Presentazione di osservazioni relative alla procedura di:

Valutazione di Impatto Ambientale (VIA) – art.24 co.3 D.Lgs.152/2006 e s.m.i.

Codice procedura (ID_VIP/ID_MATTM): 12691

progetto di un impianto eolico denominato "Pitigliano" ubicato nei comuni di Pitigliano (GR) e Sorano (GR) costituito da 20 (venti) aerogeneratori di potenza nominale di 7 MW per un totale di 140,0 MW con relative opere connesse ed infrastrutture indispensabili"

IMMAGINE n. 3 Impianto eolico industriale "Pitigliano" e distanze aerogeneratori dai Vincolo "Orlo della Caldera di Latera.

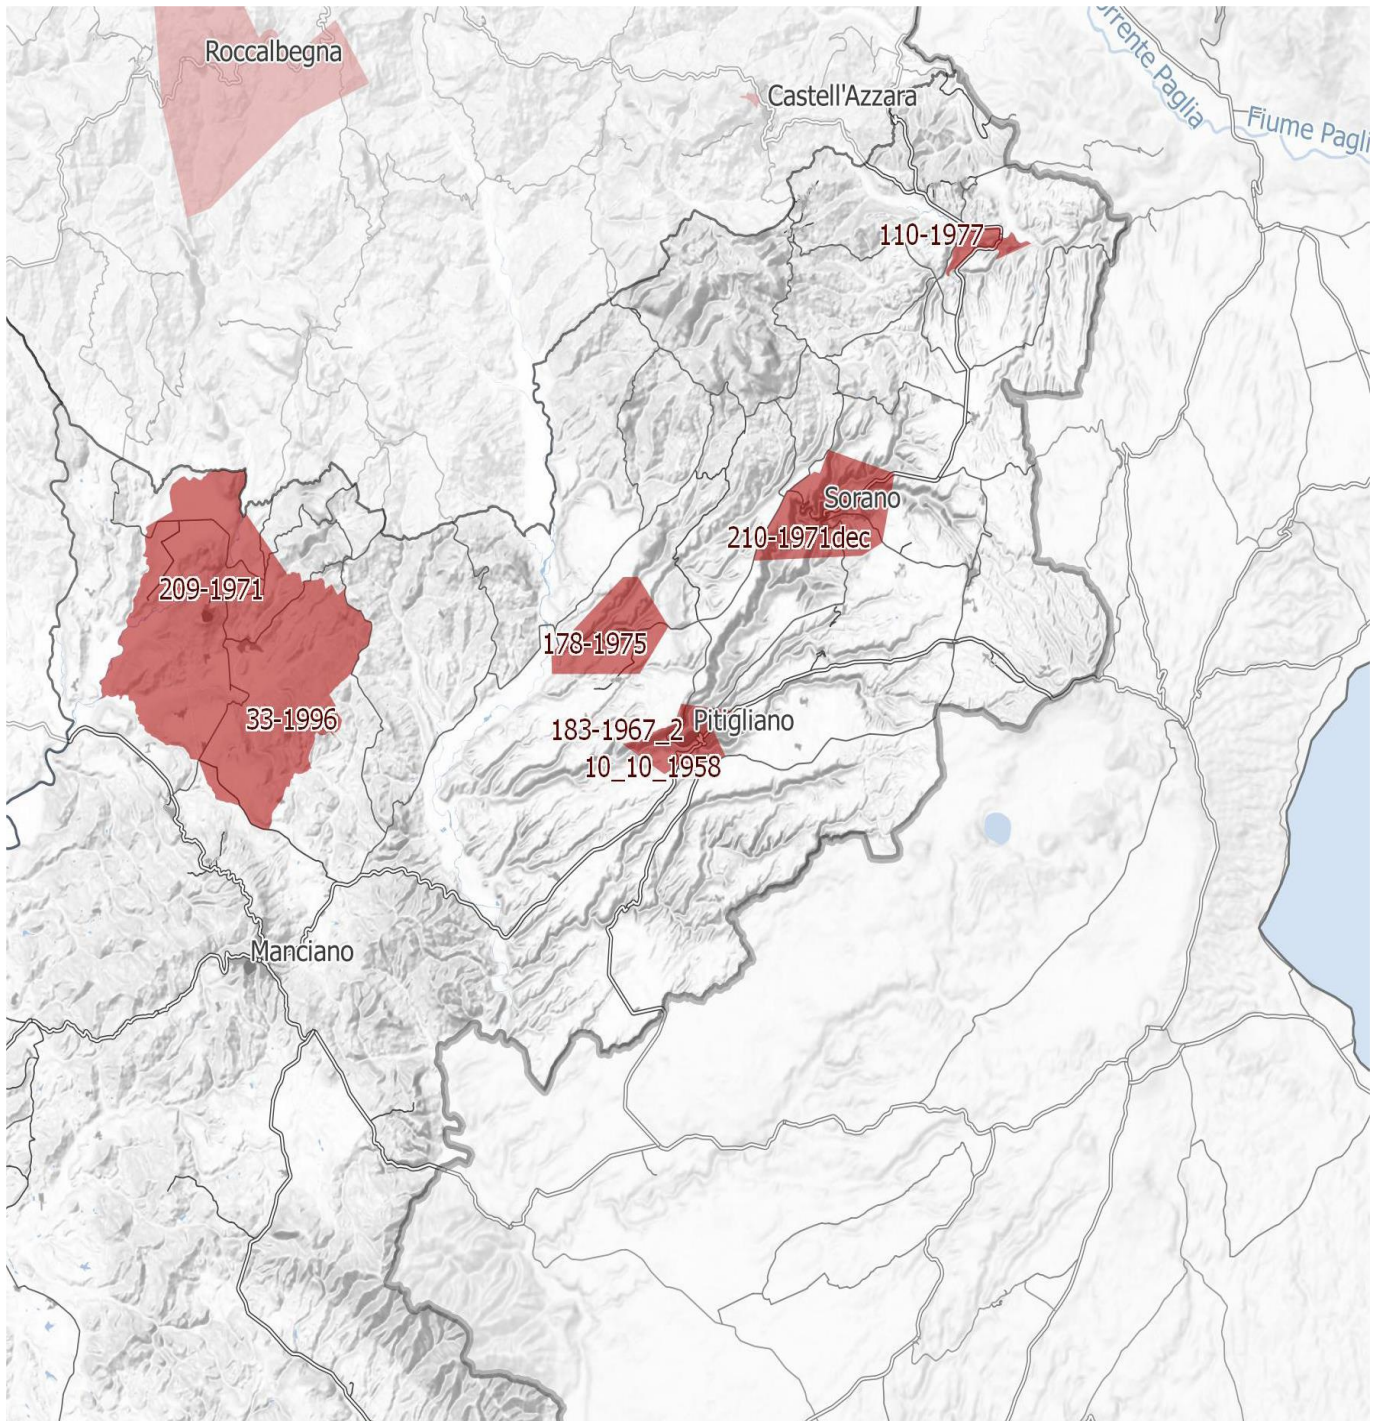
Concludendo, si evidenzia ancora che la proponente non effettuando la procedura prevista dalla Parte III delle Linee Guida nazionali ha ignorato un vincolo paesaggistico di notevole interesse pubblico istituito con un provvedimento del Segretariato regionale del Ministero della Cultura per il Lazio che ha emanato il Decreto di dichiarazione di notevole interesse pubblico n. 22 del 15.02.2024 ai sensi e per gli effetti dell'art. 136, co. 1, lett. c) e d) del decreto legislativo 22 gennaio 2004, n. 42, "Ambito paesaggistico, geologico e geomorfologico dell'orlo della caldera di

Latera e delle sue pendici interessate dai centri eruttivi periferici" nei comuni di CELLERE, FARNESE, ISCHIA DI CASTRO, LATERA, PIANSANO.

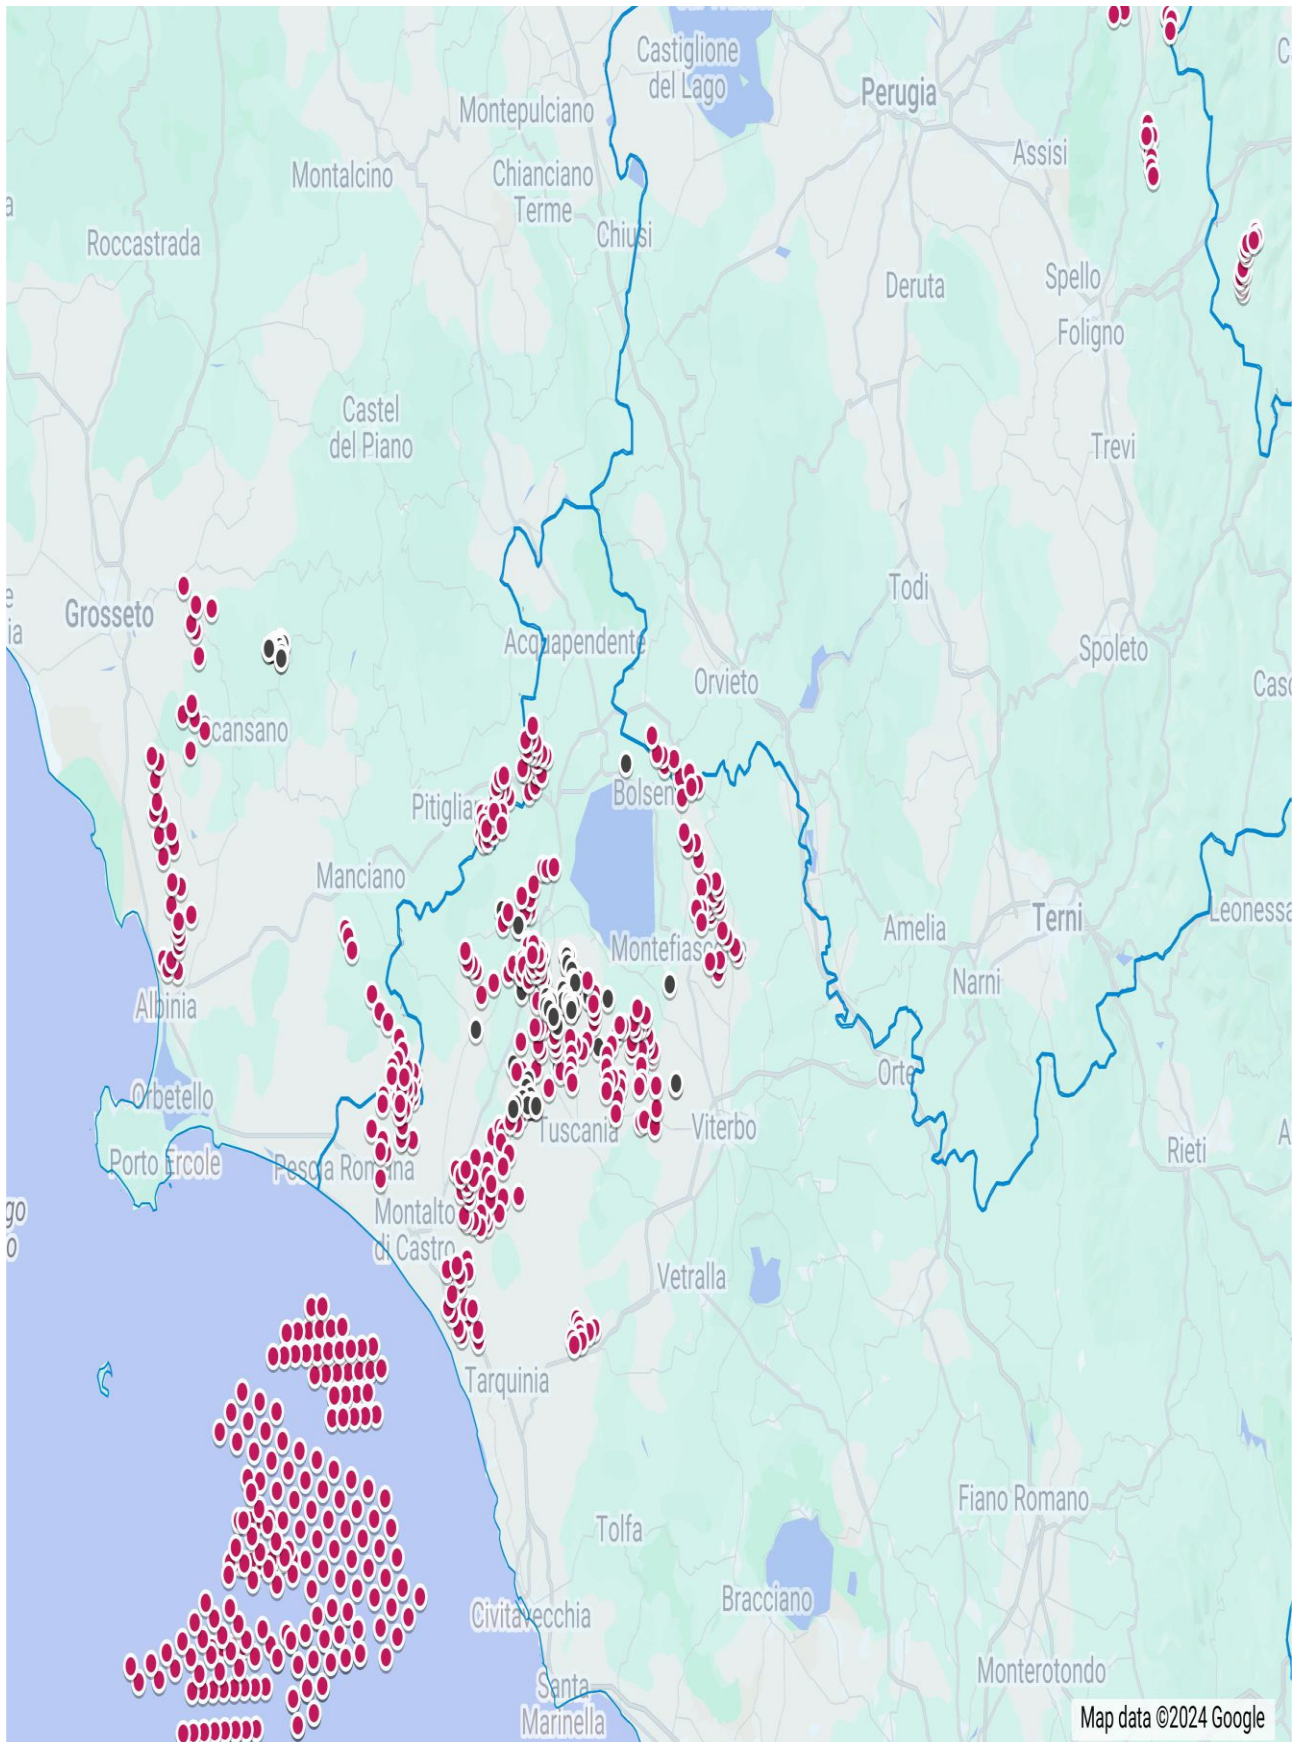
Inoltre, come sostiene la Proponente parte dell'impianto si verrebbe a trovare a 3,5 km dal centro abitato di Sorano. Infatti, tre degli aerogeneratori WTG 08, 09, 10 sono addirittura all'interno delle fasce di rispetto dei 3 km del suo vincolo paesaggistico di notevole interesse pubblico ex art 136 del CBC. Si evidenzia che così si crea

un'ulteriore incompatibilità con la tutela del Paesaggio.

IMMAGINE n 5. Mappa eolici elaborata dall'Associazione Amici della Terra. La mappa evidenzia il cumulo degli impianti tra Lazio e Toscana.

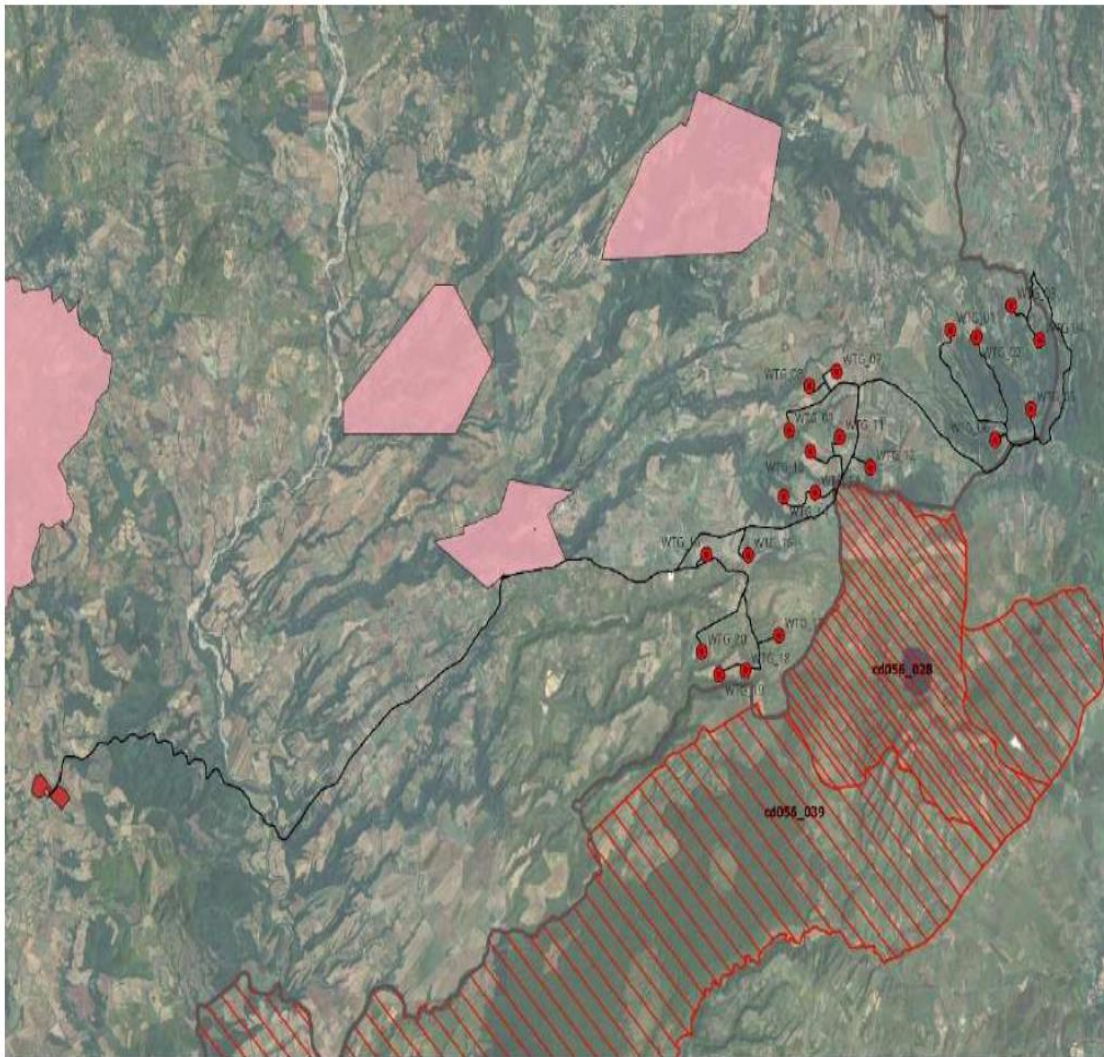
Riguardo al cumulo degli impianti FER, le mappe prodotte dalla proponente riguardano, come già evidenziato, soltanto una parte molto piccola degli impianti FER dell'area intermedia e vasta e in particolare di quelli eolici che contribuiscono a creare un notevole cumulo e la saturazione del territorio tosco laziale. Riguardo al cumulo dei soli impianti eolici si riporta la mappa dell'intervisibilità degli impianti eolici elaborata dall'Associazione nazionale “Amici della Terra”.

IMMAGINE n. 7 Mappa della intervisibilità degli impianti eolici elaborata dall'Associazione nazionale Amici della Terra. La mappa non è aggiornata comunque rende molo bene dell'enorme impatto visivo creato dal cumulo degli impianti.

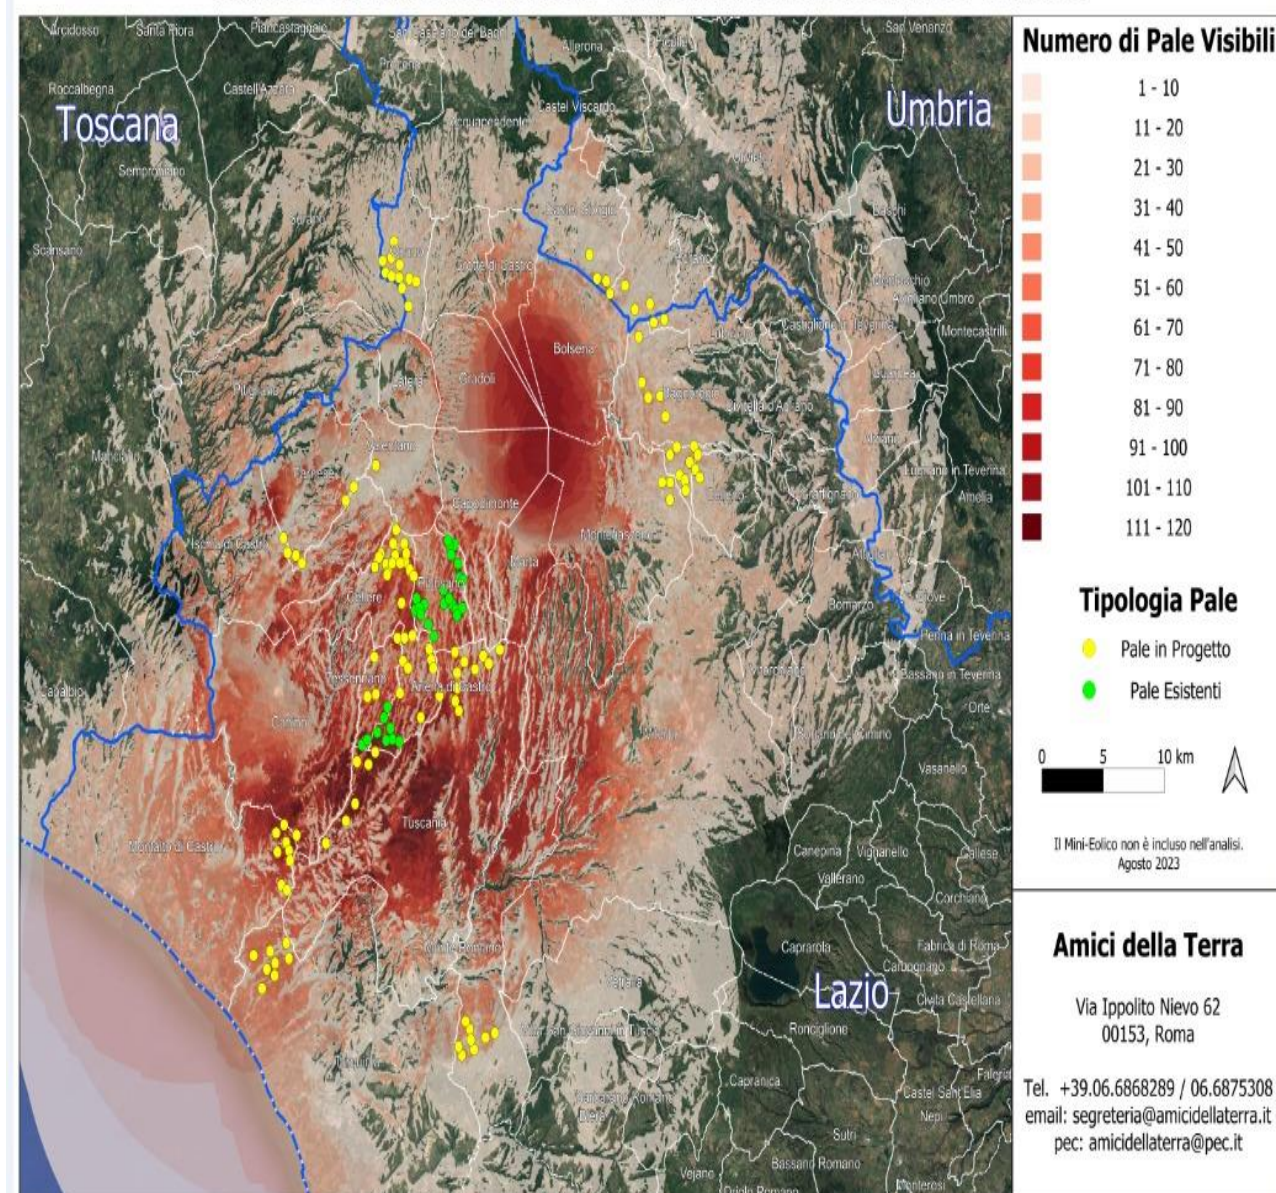
Se agli impianti eolici rappresentati qui sopra che non comprendono sia l'impianto eolico Pitigliano e le altre 14 pale del progetto eolico in verifica amministrativa sempre nel territorio di Pitigliano si aggiungono i migliaia di ettari (7000 fin'ora) di territorio occupato dagli impianti fotovoltaici e agrivoltaici e dalle altre tipologie appare chiaro il numero spropositato degli impianti FER nella bassa toscana e nella Tuscia.
